le 2 août 2021

AVIS SUR LE PROJET EOLIEN DE MURAT SUR VEBRE dit de L'Escur (Tarn)

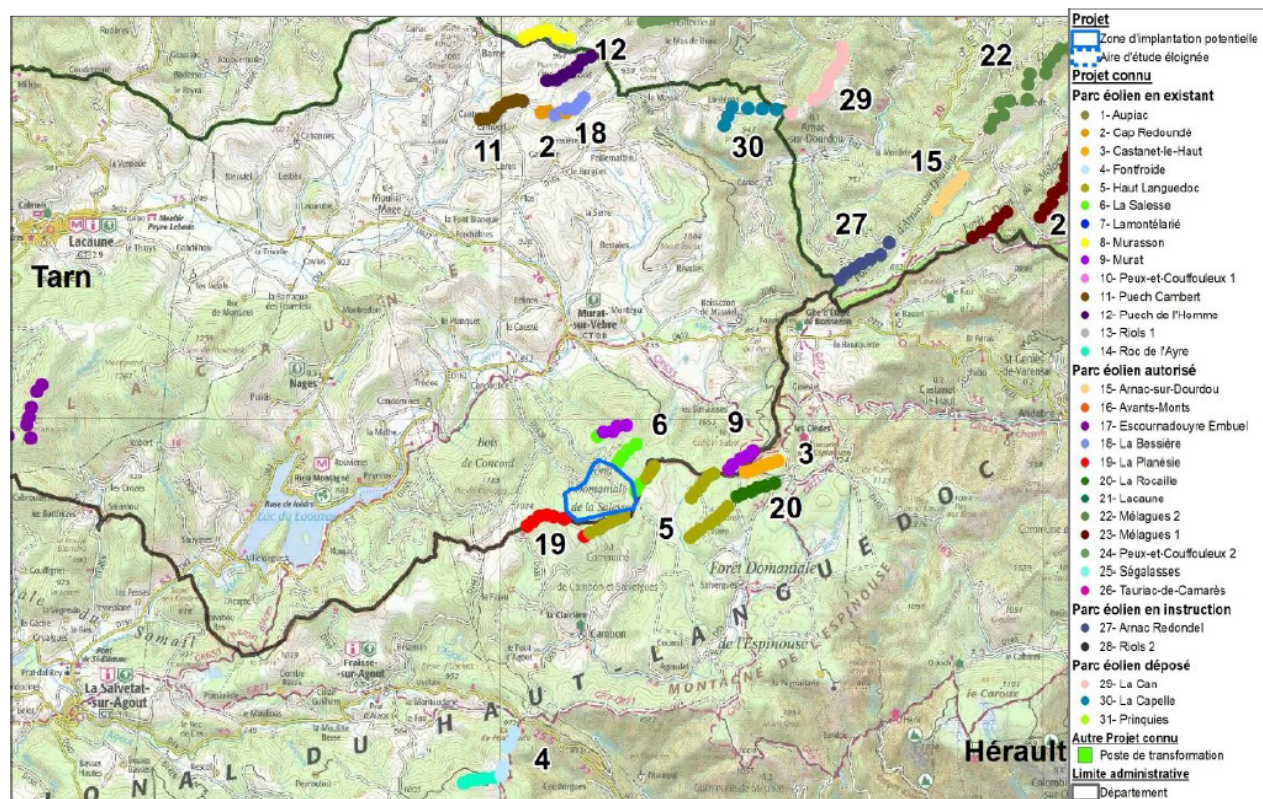
Ici encore la MRAe relève qu'il manque une analyse d'implantations alternatives à moindres enjeux de biodiversité, notamment afin d'assurer *un évitement strict des secteurs à forts enjeux* :

La MRAe note que le dossier ne présente ni d'analyse du rapport coût environnemental / avantage climatique de ce projet, ni une analyse territoriale justifiant à l'échelle intercommunale le choix du site au regard des différentes thématiques environnementales.

Le dossier ne contient pas d'analyse à une échelle élargie et en application de la démarche éviter, réduire et compenser permettant d'identifier les secteurs alternatifs de moindres enjeux de biodiversité et de nuisances sonores qui permettent une meilleure prise en compte de l'environnement.

La MRAe recommande au porteur de projet de conduire sur une zone élargie et en application la démarche « Éviter, Réduire, Compenser », une analyse permettant d'identifier les secteurs alternatifs de moindre enjeux de biodiversité et paysagers qui permettraient un évitement strict des secteurs à forts enjeux, et une meilleure prise en compte de l'environnement pour la réalisation de ce projet d'intérêt général.
